Eni Plenitude Renewables Italy S.p.A.
Impianto FV Brindisi Aree Esterne

Doc. 04_EPRI_2024
Riscontro Parere
45938 del 26/06/23
1 di 36

IMPIANTO FOTOVOLTAICO BRINDISI AREE ESTERNE (24,55 MW_p) Comune di BRINDISI (BR)

Riscontro al Parere di ARPA Puglia – Parere n. 45938 del 26/06/2023

Figura 2. Superamenti CSC – Suolo Insaturi Superficiali

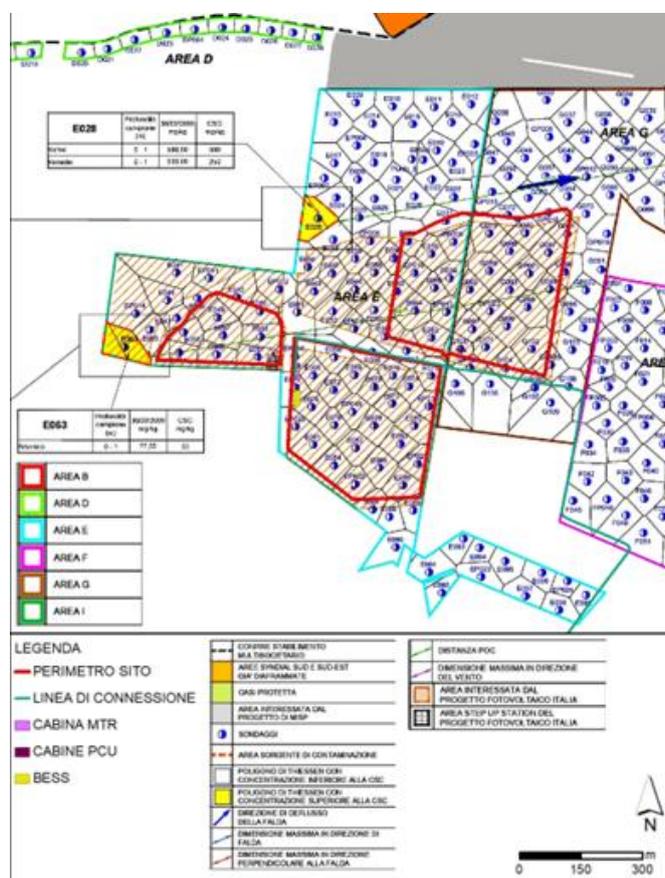
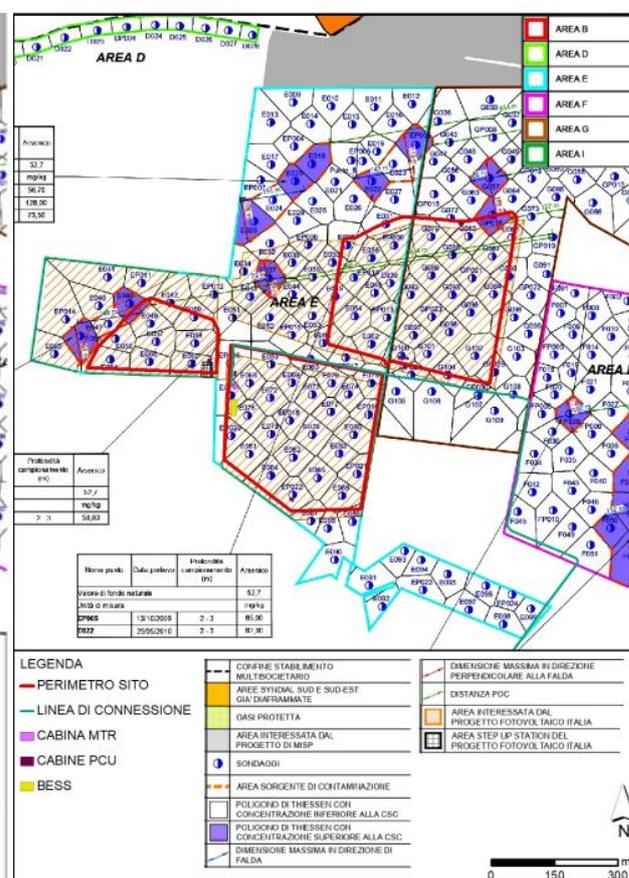
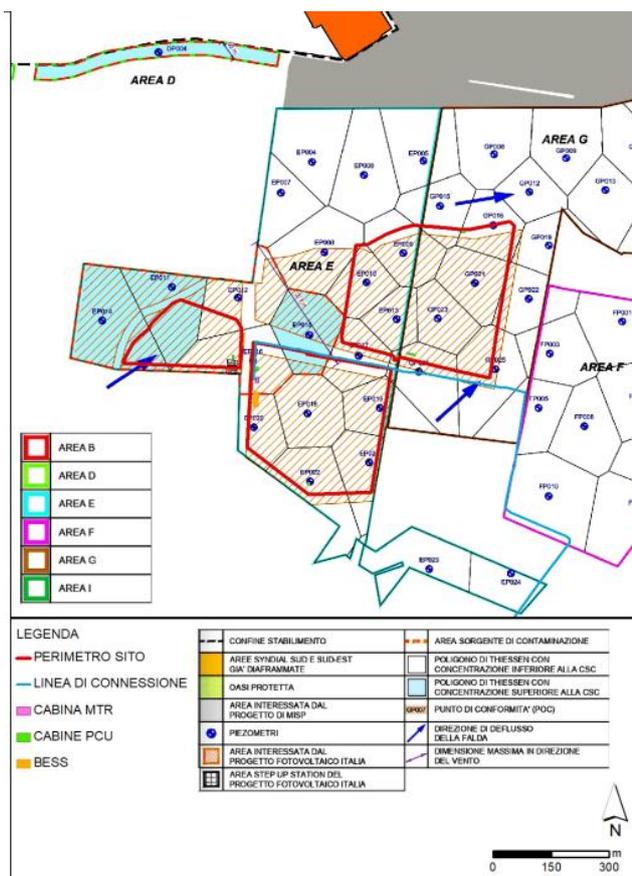
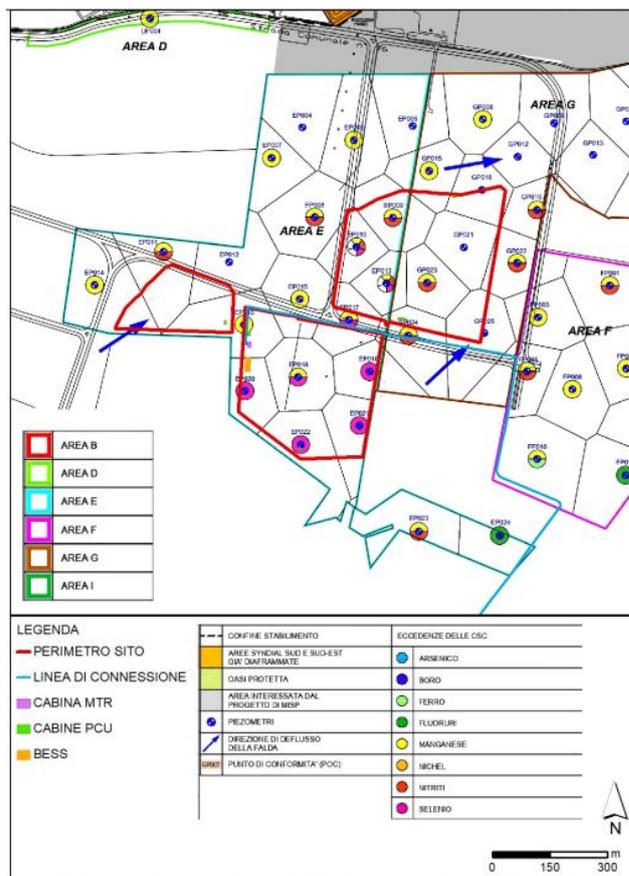
arsenico, in corrispondenza del sondaggio E063, e dei parametri nichel e vanadio in corrispondenza del sondaggio E028 (entrambi nella macro-area E); per il suolo insaturo profondo in corrispondenza delle aree E e G, i sondaggi che hanno mostrato superamenti risultano essere: E018 (2-3 m dal p.c.), E020 (2-3 m dal p.c.), E028 (1-2 m dal p.c.), E037 (2-3 m dal p.c.), E040 (1-2 m dal p.c.), E055 (2-3 m dal p.c.), EP005 (2-3 m dal p.c.), E022 (2-3 m dal p.c.), G057 (1-2 m dal p.c.), GP016 (1-2 m dal p.c.). I sondaggi con superamenti in area F sono stati: F012, F013, F024, F025, F028, FP002, FP007, FP026, F031, F041, F050, F052, tutti ad una profondità di 1-2 m dal p.c. (tab. 1.1 della relazione)

Come si evince dalle seguenti figure 2-3 (fig.1.3 e 1.4 della relazione), il perimetro dell'impianto fotovoltaico proposto e la relativa connessione non interferiscono con alcuno dei punti in cui sono stati registrati superamenti delle CSC nei suoli superficiali, si evince la parziale interferenza del perimetro di impianto con i Poligoni di Thiessen dei sondaggi E040 e GP016 nel suolo profondo, mentre non si riscontra alcuna interferenza del tracciato di connessione nelle aree G ed F.

- Rispetto alla matrice acque sotterranee, dai risultati analitici della caratterizzazione, emergono limitati superamenti delle CSC del D.Lgs. 152/06 per i parametri organici, mentre un numero maggiore di superamenti sono stati riscontrati per i parametri inorganici. In dettaglio, per i composti organici sono stati registrati superamenti nei seguenti piezometri: • Cloroformio (triclorometano): EP011, EP015; • 1,1-Dicloroetano: EP014; per i composti inorganici sono stati registrati superamenti nei seguenti piezometri: • Manganese: EP014, EP011, EP016, EP018; EP015, EP008, EP007, EP017, EP010, EP006, EP023, EP013, EP009, GP024, GP023, GP019, GP022, GP014, GP020, GP018, GP008, GP011, GP015, FP006, FP001, FP002, FP008, FP005, FP003, FP010; • Selenio: EP020, EP022, EP018, EP021, EP019, EP017, EP010, EP013; Nitriti: EP011, EP008, EP010, EP023, EP013, EP009, GP024, GP023, GP019, GP022, GP011, FP001, FP005; • Fluoruri: EP024, FP004, FP011; • Boro: GP014, GP020, GP018; • Arsenico: GP018; • Ferro: GP020, GP018, FP010; • Nichel: GP018.

Il perimetro dell'impianto in oggetto interferisce solo parzialmente con i piezometri EP014, EP011 e EP015, relativi ai parametri organici come si evince dalla Figura 4 (fig.1.5 della relazione), mentre non mostra alcuna interferenza il tracciato della connessione elettrica nelle aree G ed F. Nella Figura 5 (fig.1.6 della relazione) della relazione è invece mostrata l'interferenza con i parametri inorganici, da cui emergono superamenti nell'area Sud e Nord del perimetro di impianto, ed alcuni superamenti che interessano le zone di passaggio

10 APPENDICE 2

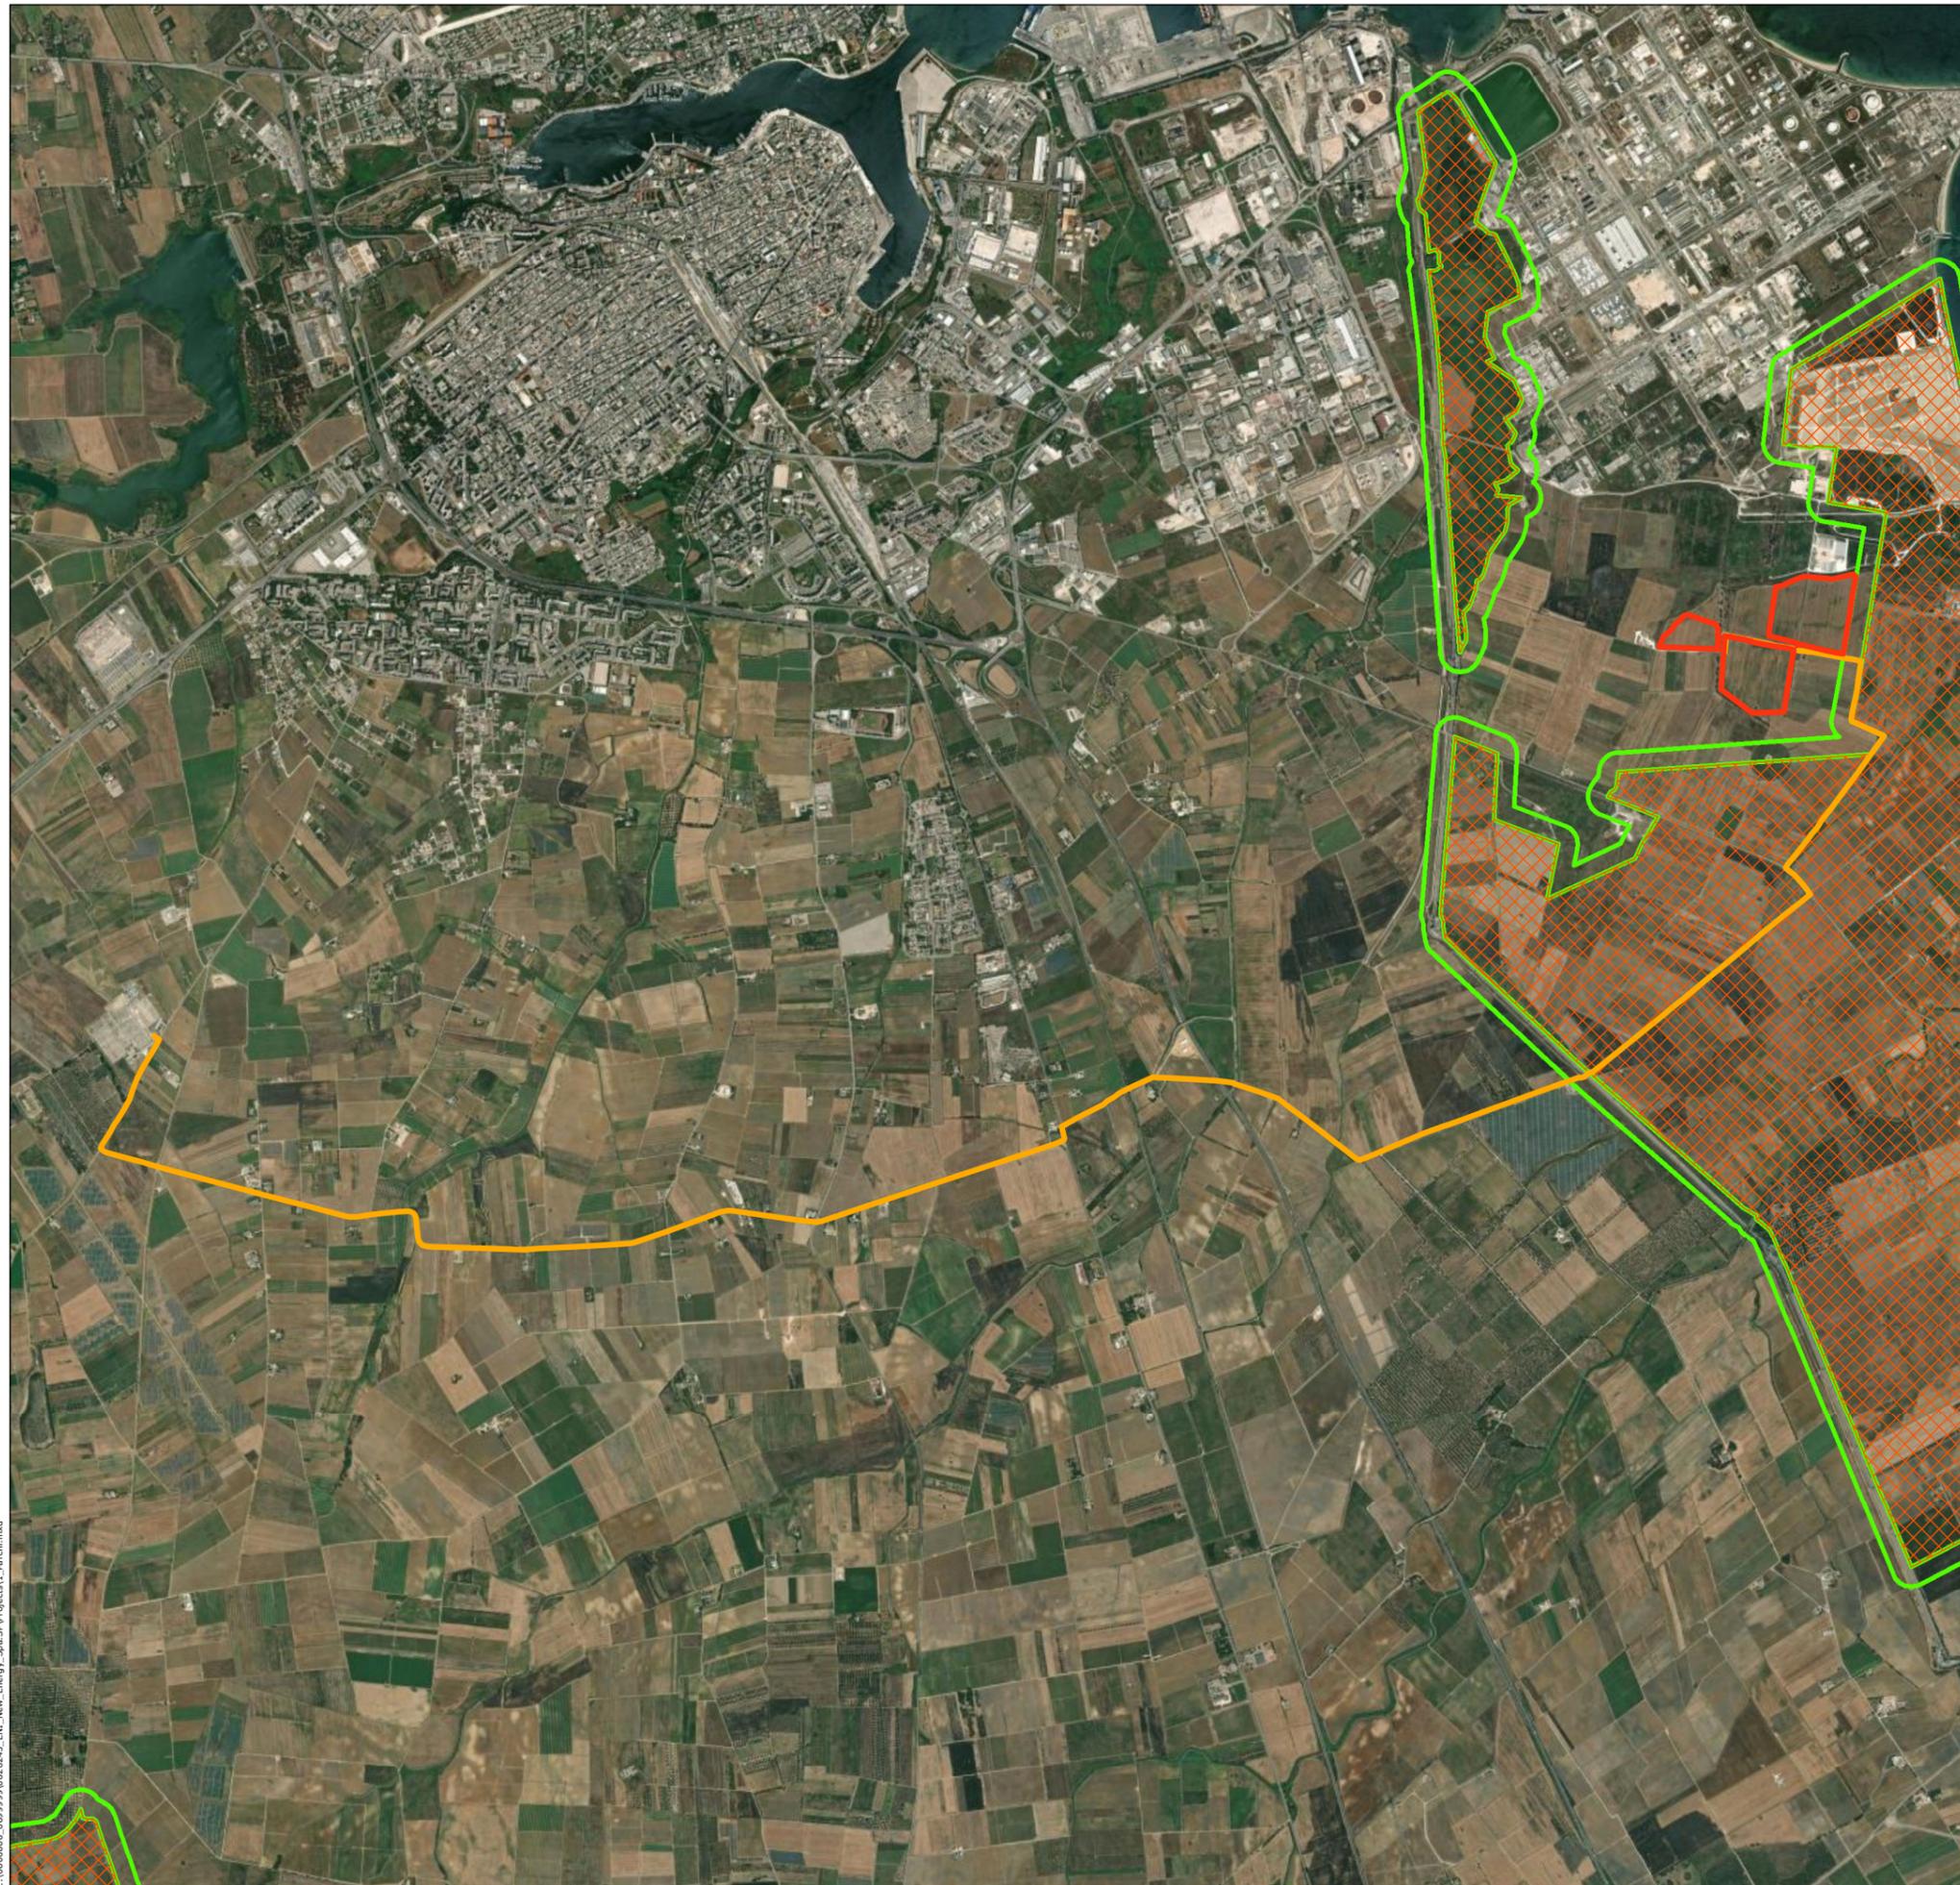
2) il proponente a pagina 74 di 161 dello SIA – "Verifica della Coerenza con la Programmazione e la Pianificazione ha dichiarato quanto segue: "si evince una interferenza con l'Area del Parco Naturale Regione Salina di Punta della Contessa e con la relativa fascia di rispetto (100 m)".

Il Proponente non ha relazionato in maniera sufficiente al vincolo sopra citato.

In risposta alla suddetta osservazione, si rimanda alla Tavola 1 in **Appendice 2** alla presente Nota Tecnica: essa riporta, oltre agli elementi progettuali, la perimetrazione del Parco Naturale Regione Salina di Punta della Contessa e della relativa fascia di rispetto di 100 m, consentendo dunque di quantificare l'entità dell'interferenza.

Dalla suddetta Tavola 1 si evince che:

- il perimetro di impianto **non interferisce** nè con la superficie del Parco nè con la relativa fascia di rispetto;
- 2.388 m di connessione interrata attraversano aree che **ricadono nel Parco**;
- 214 m di connessione interrata attraversano aree che **ricadono nella fascia di rispetto del Parco**;
- 606 m di connessione interrata corrono al confine di aree che ricadono nel Parco.
